変 更 前	変 更 後	変 更 理 由
目次	目次	
（中略）	（中略）	
Ⅱ 特定原子力施設の設計，設備	Ⅱ 特定原子力施設の設計，設備	
（中略）	（中略）	
2 特定原子力施設の構造及び設備，工事の計画	2 特定原子力施設の構造及び設備，工事の計画	
（中略）	（中略）	
2. 19 5・ <u>6</u> 号機 原子炉圧力容器・・・・・・・・・・Ⅱ-2-19-1	2. 19 5号機 原子炉圧力容器・・・・・・・・・・Ⅱ-2-19-1	6号機使用済燃料取出し完了に伴う記載の変更

福島第一原子力発電所 特定原子力施設に係る実施計画変更比較表（第Ⅰ章 1.2 5・6号機の工程）

図－2 原子炉注水系の電源構成

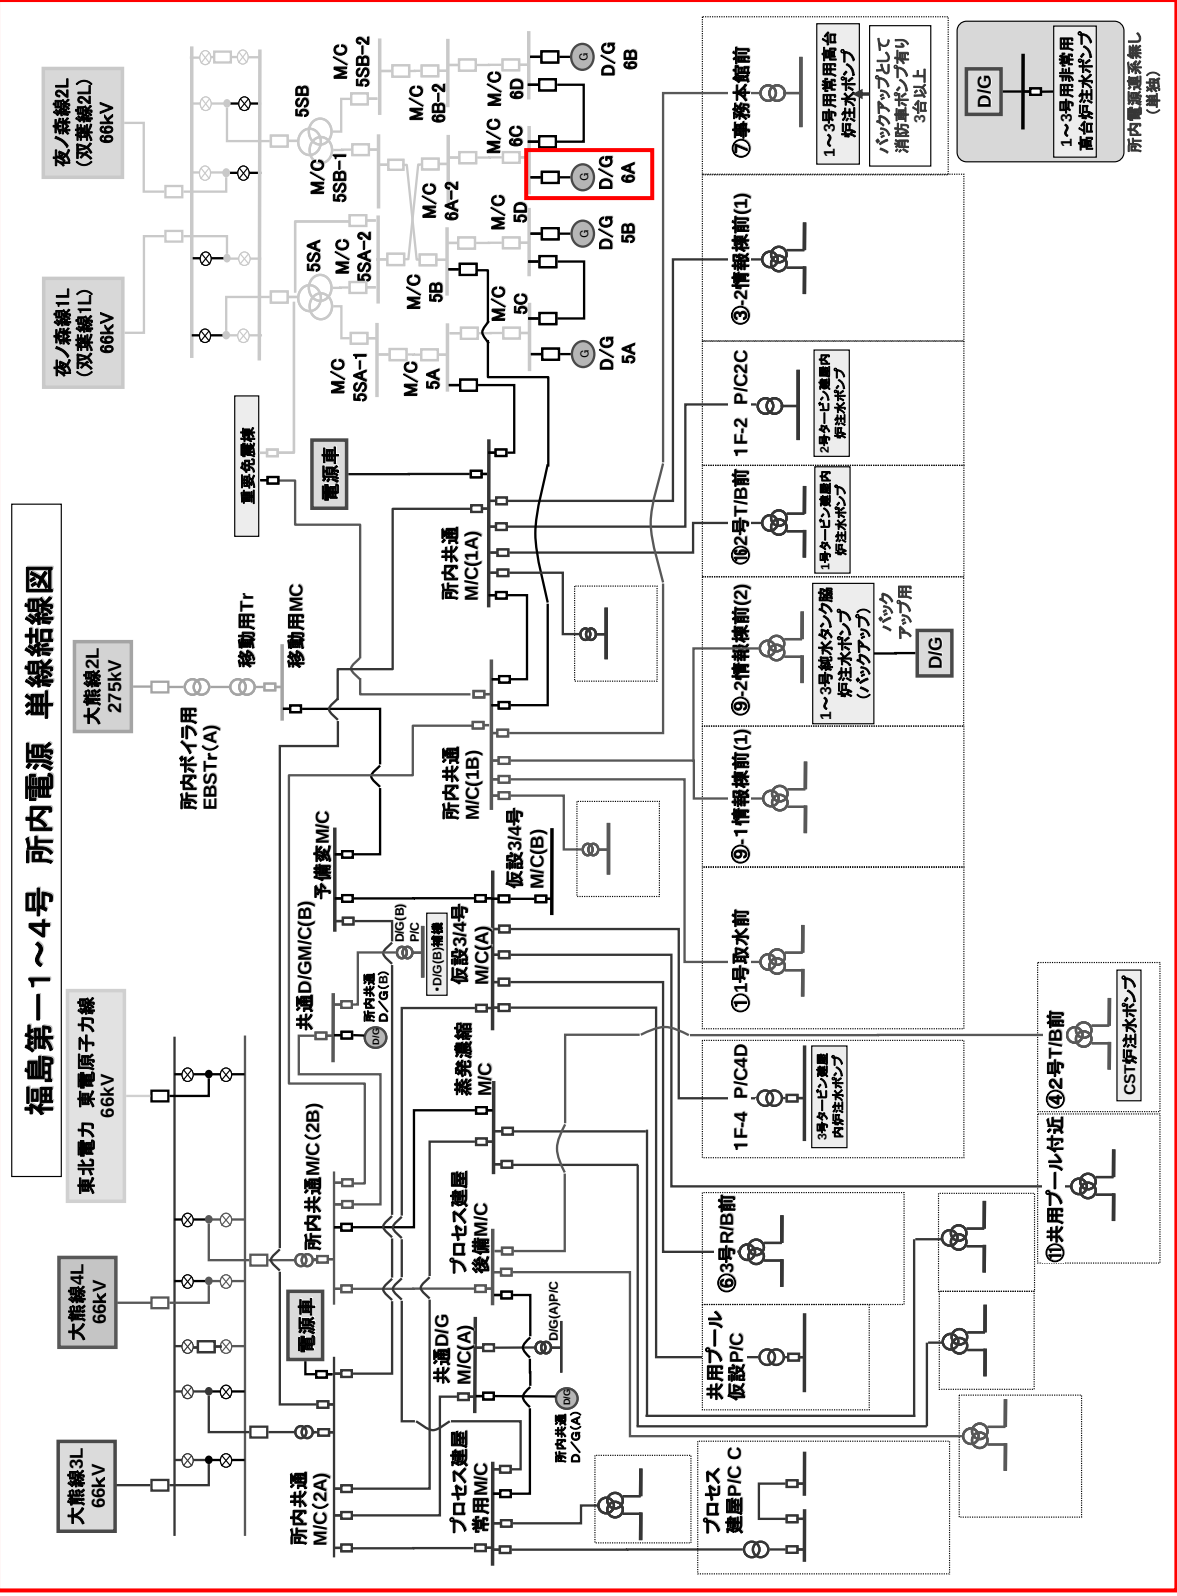
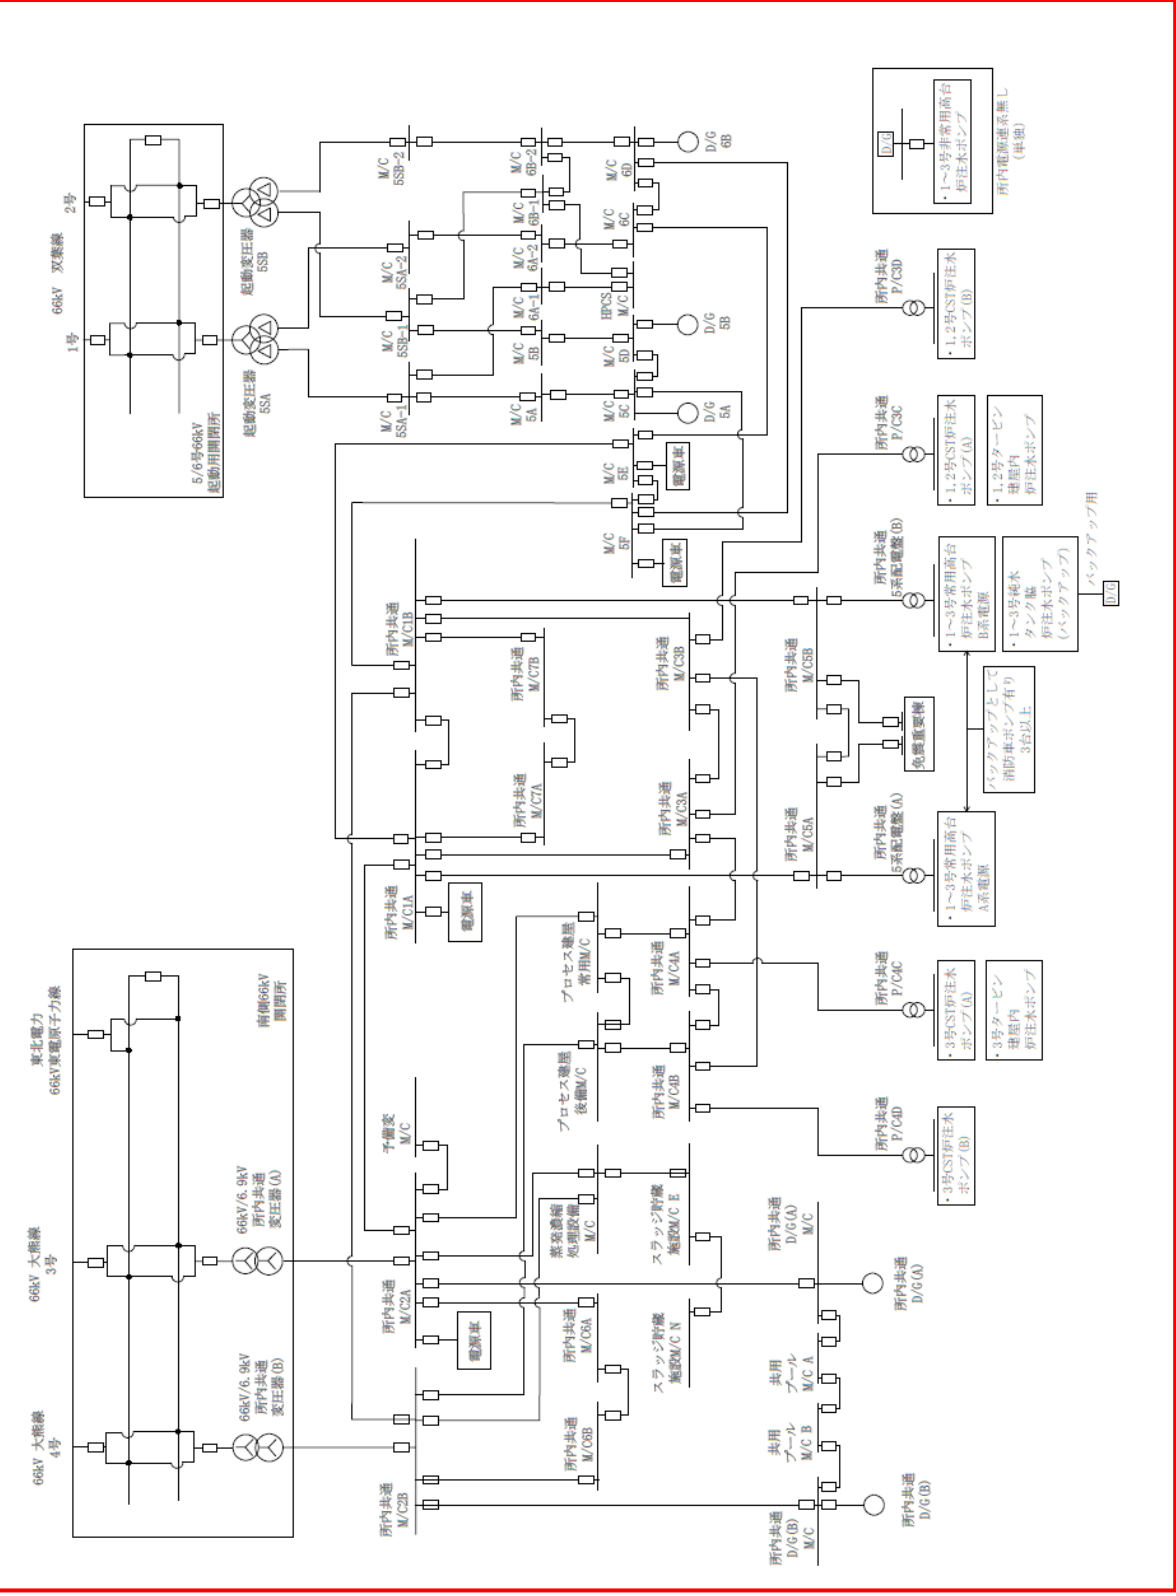
6号機使用済燃料取出し完了に伴う記載の変更
記載の適正化
